■交通検討部会報告

1. 今年度の開催経緯

2) 南口駅前広場の考え方

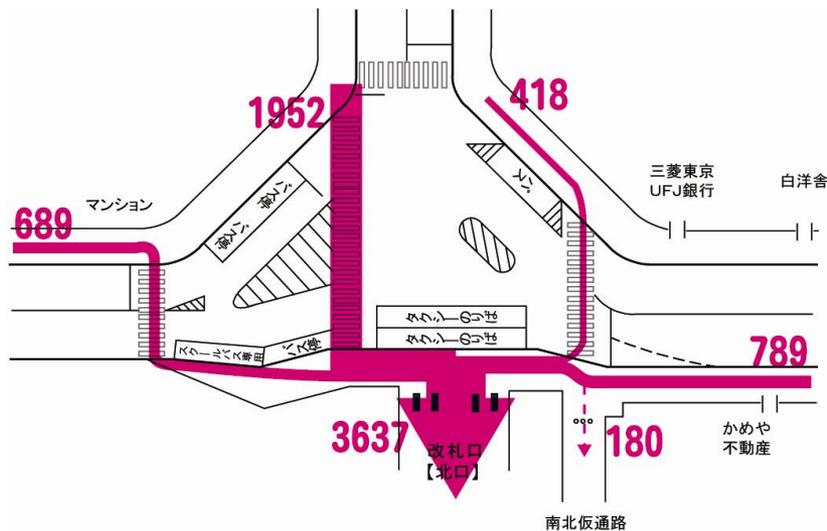
→現状の広場形態を継承するような案ではなく、歩行者を最優先した案を検討することが必要。

北口駅前広場計画(素案)

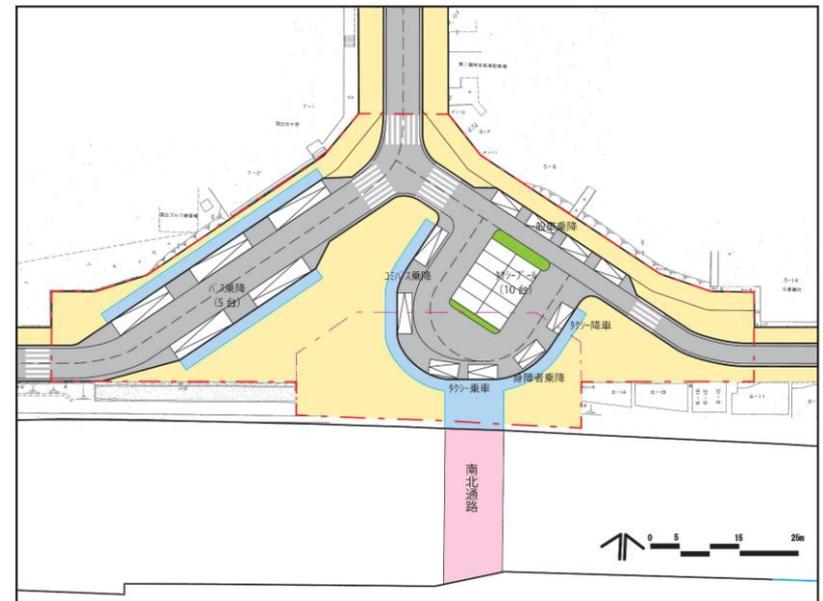
→ 歩行者を優先する案の概ねの了解を得る。南北道路前の空間のさらなる拡大や、バス乗場は駅舎側に多く取った方がよいなどの意見あり。

国立駅周辺地区の交通計画（案）

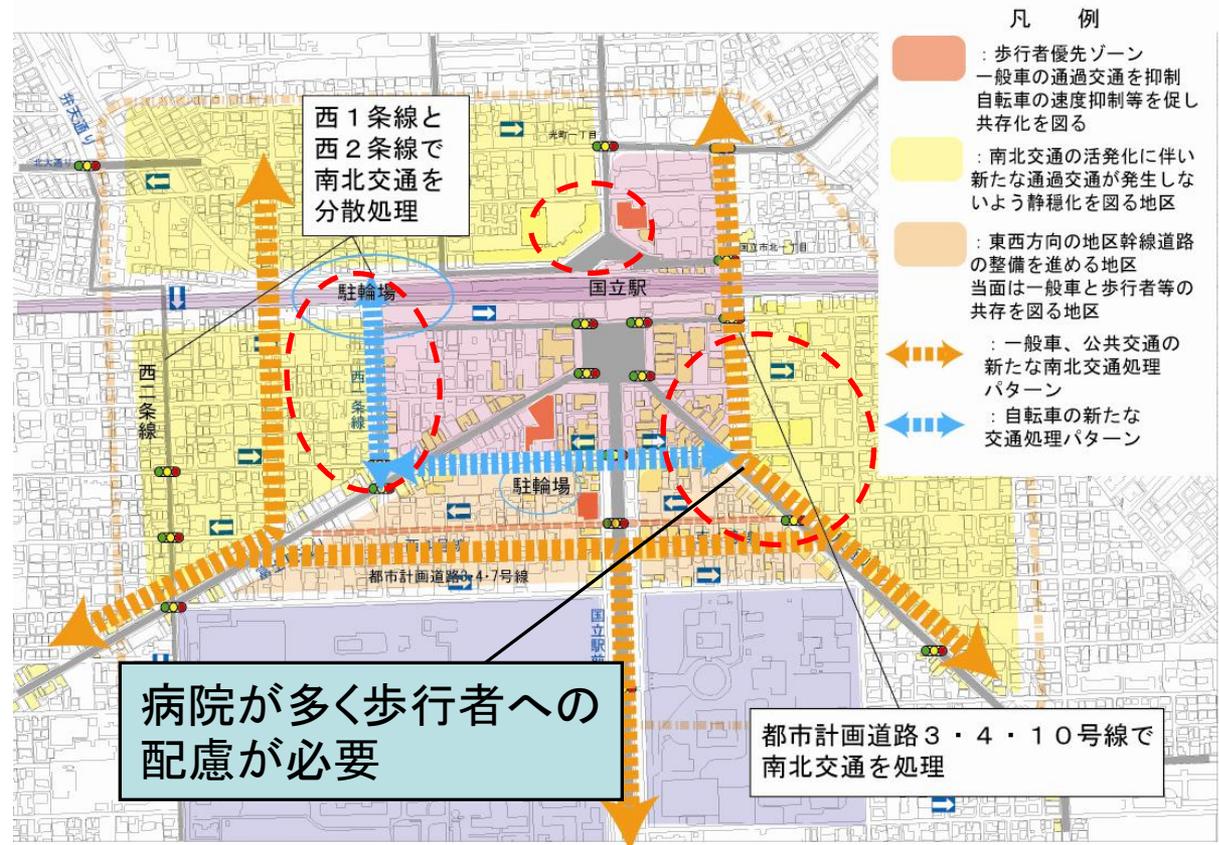
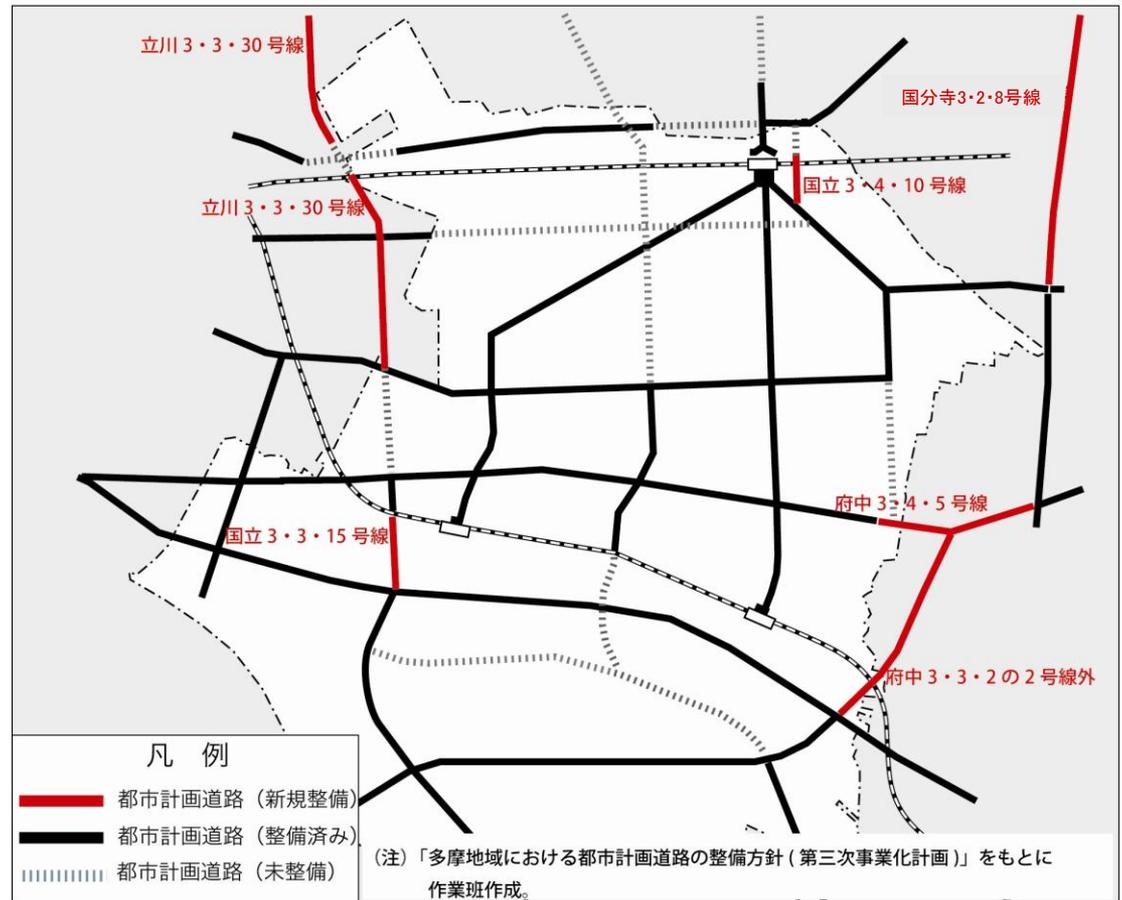
→交通シミュレーションは、JR中央線北側側道の追加、一部現況再現の再検証、都市計画道路3・4・10号線の通過交通等を考慮し再検討する。

→3・4・10号線と旭通りの交差点周辺は病院が多いため歩行者の安全対策が必要。

→新たな道路整備に伴う大型車の流入(路線バスを除く)への対策が必要。

→JR中央線北側側道が整備されると、北側の国分寺市の都市計画道路が整備されるまでは、幹線機能を担う。歩行者の安全対策として北口駅前広場に通過交通を流入させないことが必要。

→西1条線はコミュニティバスが通れる道路幅員を確保すべき。

■交通シミュレーションを再計算した上で、交通量が増加する地域は、どこまでが許容範囲かを確認し、交通計画(案)を再検討する。それを、広場計画に反映させる。

2) 北口駅前広場計画

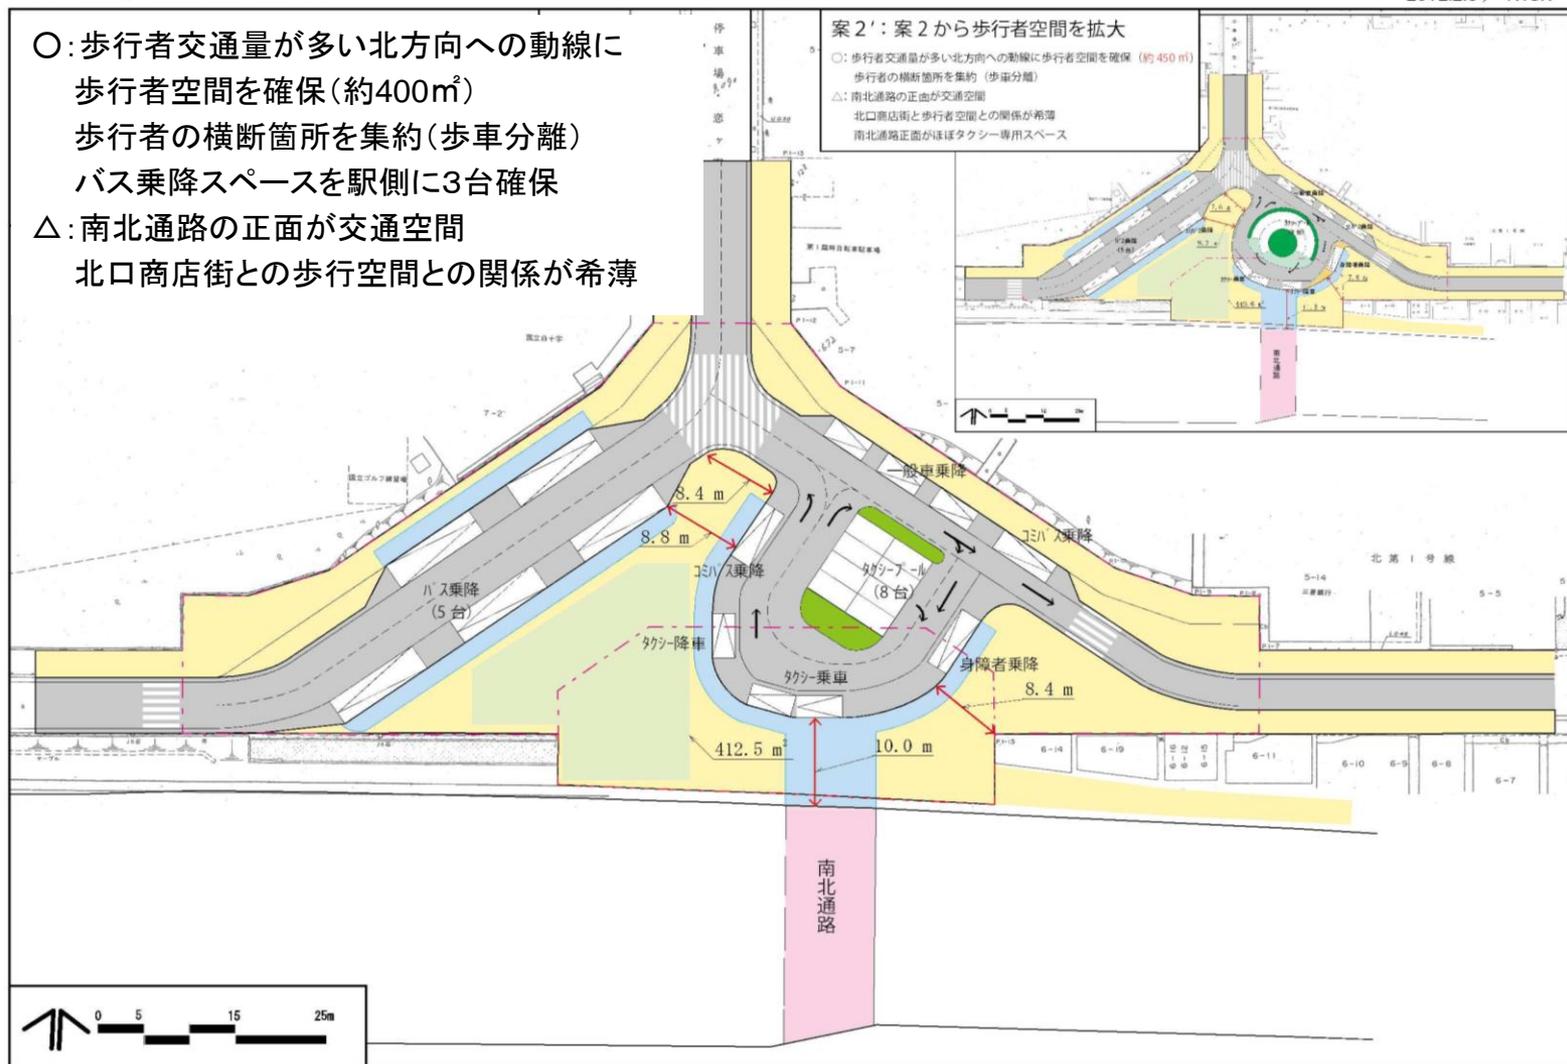
- 現行ではバスを降りた人が横断歩道を利用しないで車道を横断するケースが多い。植栽を配置するなど、物理的に渡らせない工夫も必要。
- 駅前の交通広場的な空間を縮小し、南北自由通路の前は大きな歩行空間が必要。
- 北1号線は、歩行空間を確保するために横浜の元町などを参考に、荷捌き車両に配慮し一方通行化が必要。
(委員から意見書の提出あり)

- 案2をベースに、歩行空間をさらに充実した案を検討する
- 北1号線は、駅前広場から都市計画道路3・4・10号線の方角に一方通行化を検討する

タイプ②

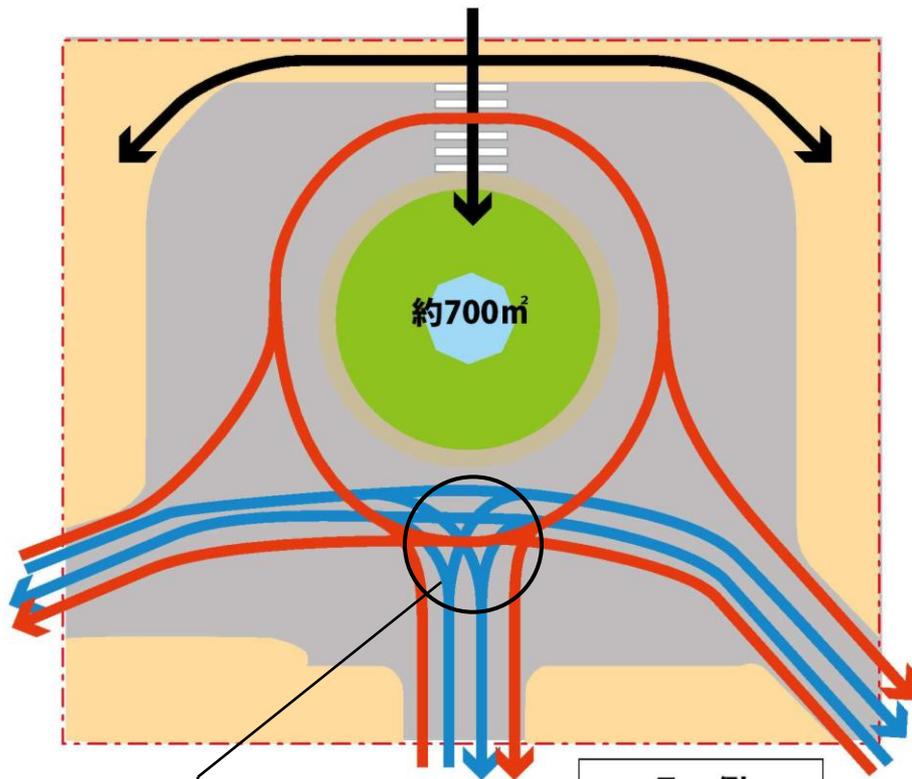
- 円形公園は、イベント時や休日等に利用できれば良いのではないか。
- 公園に渡れるようになると防護柵等が必要。
- 駅前広場の問題は、駅に不要な通過交通が流入し混雑していることである。通過交通を排除し駅への送迎等の目的交通と公共交通が利用できれば良い。
- 東1号線は南北交通が流入しないよう一方通行規制や進入禁止の検討が必要。

- 委員の意見を平均すると条件付きながら、円形公園に渡れるようにし、一般車の駅前広場への流入を抑制するベース②が最も多いことから、これをもとに計画案を作成する。
- 東1号線は、通過交通の進入を抑制するため、交通規制を検討する。
